Stoplichtmodel

Resultaat Stoplichtanalyse

Inspectie

Overzichtsfoto daktoegang

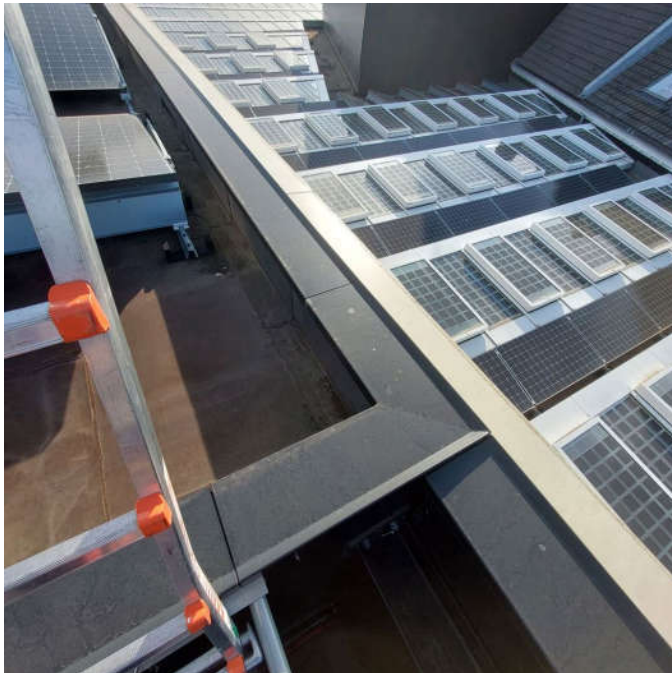
Daktoegang is **onveilig**. Type daktoegang: Ladder (met of zonder beugel)

De daktoegang is onveilig omdat de opstap naar het dakvlak te dicht bij de dakrand is

1.2 Checklist Kabelsysteem Horizontaal ABS - S230184 0014

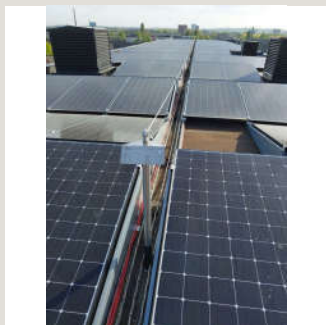
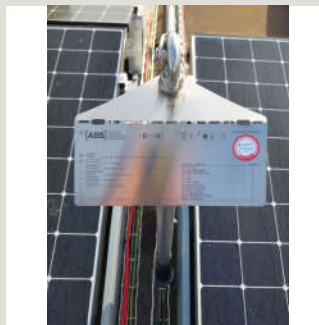
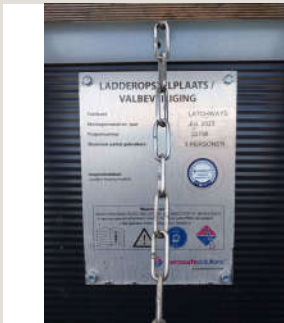
Afgekeurd

Er zijn 2 vrijstaande ankerpunten afgekeurd omdat deze niet bereikbaar zijn door de aanwezige zonnepanelen.

Kabel heeft de juiste voorspanning **X**

Looppad vrij maken van zonnepanelen.

2.3 Checklist Vrijstaand anker Overig

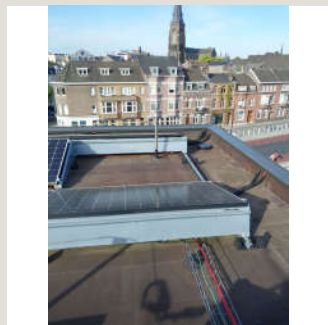
Afgekeurd

Ankers niet veilig bereikbaar

Zonnepanelen verwijderen zodat ankers veilig bereikbaar zijn
